Rapport d'analyse environnementale

**Reconstruction de la route 323 à Amherst
par le ministère des Transports**

Dossier 3211-05-392

Le 22 juin 2004

Figure 3 : Variantes étudiées entre les km 0+800 et 3+500

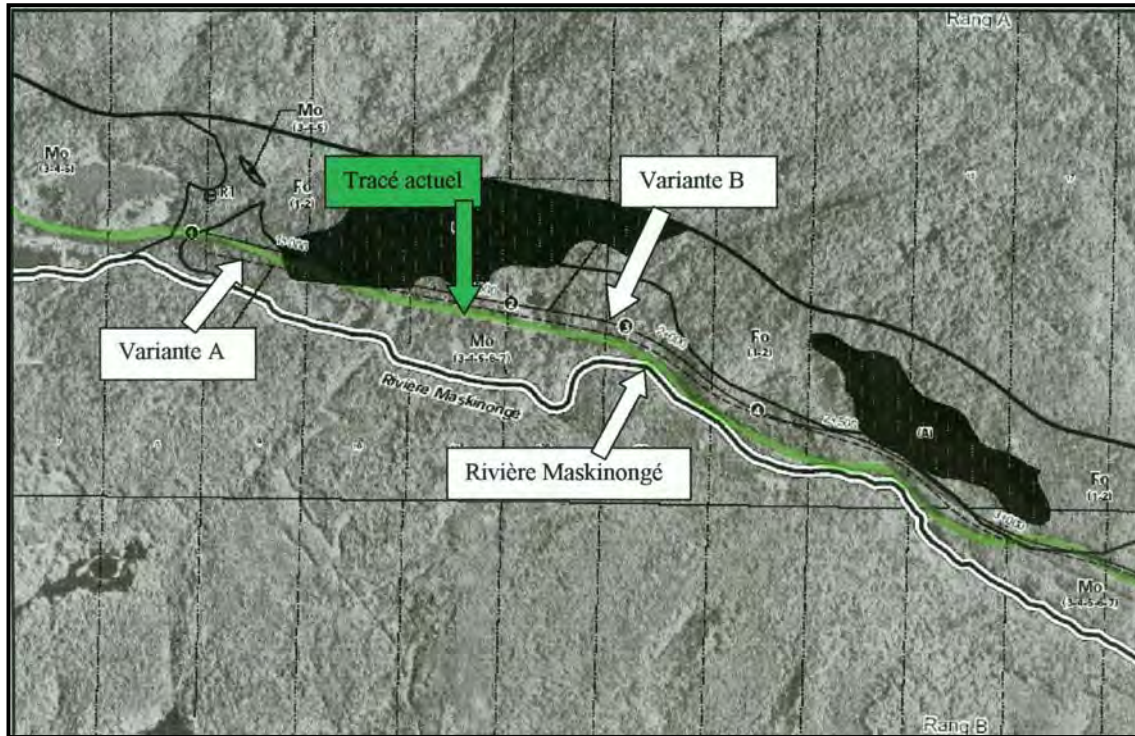
Les premières variantes étudiées visent un secteur de 2,7 km localisé entre les km 0+800 et 3+500. Les principales contraintes associées à la variante A sont l'expropriation ou le déplacement de deux résidences et le fait qu'elle longe la rivière Maskinongé à moins de 60 m sur une longueur totale de 1,2 km. La variante B, quant à elle, n'affecte pas de résidences et longe la rivière à moins de 60 m sur seulement 0,7 km. Sur la base de la comparaison des résistances associées aux deux variantes (tableau 3), l'initiateur a retenu la variante B.

À la lumière de l'analyse présentée, des objectifs visés et des caractéristiques environnementales du territoire traversé, l'équipe d'analyse est d'avis que l'analyse des variantes effectuée par le MTQ est pertinente et valable et que des variantes possibles et raisonnablement réalistes ont été évaluées.

Figure 4 : Variantes étudiées entre les km 4+900 et 6+200

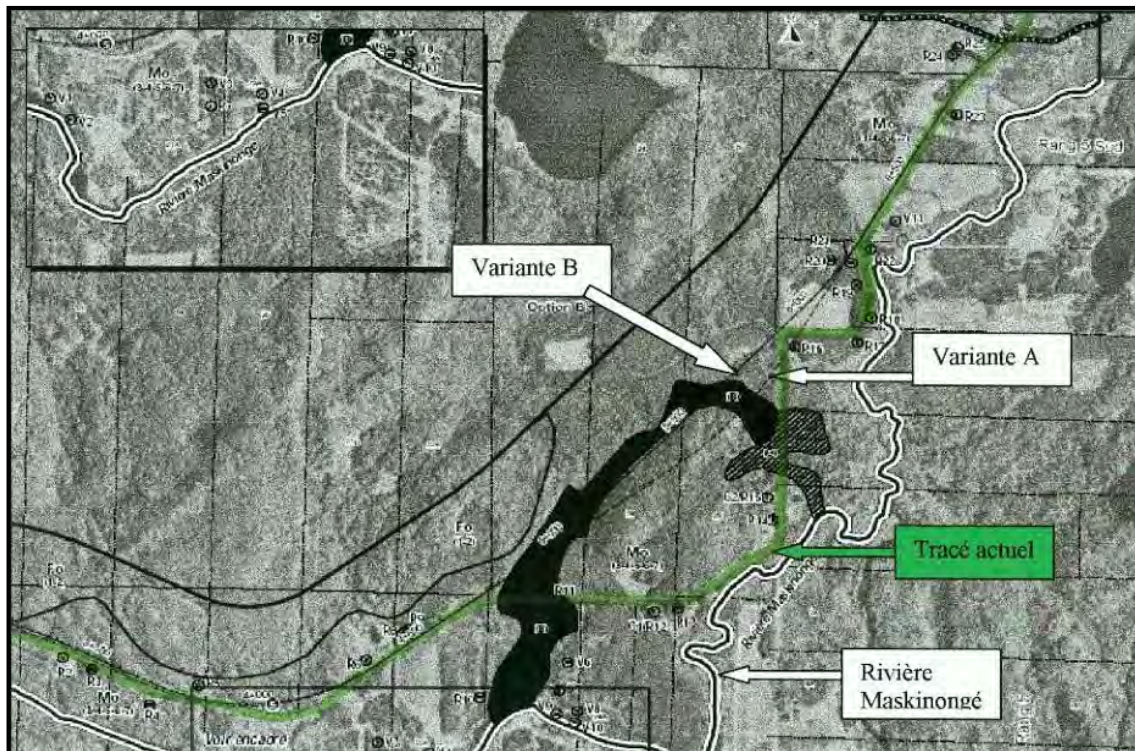
Le deuxième choix de variantes étudié par l'initiateur vise une section de 1,5 km localisée entre les km 4+900 et 6+200. La principale contrainte environnementale associée à la variante A est l'expropriation de deux résidences alors que la variante B vise l'expropriation d'une seule résidence. Sur la base de la comparaison des résistances associées aux deux variantes (tableau 4), l'initiateur a retenu la variante B.
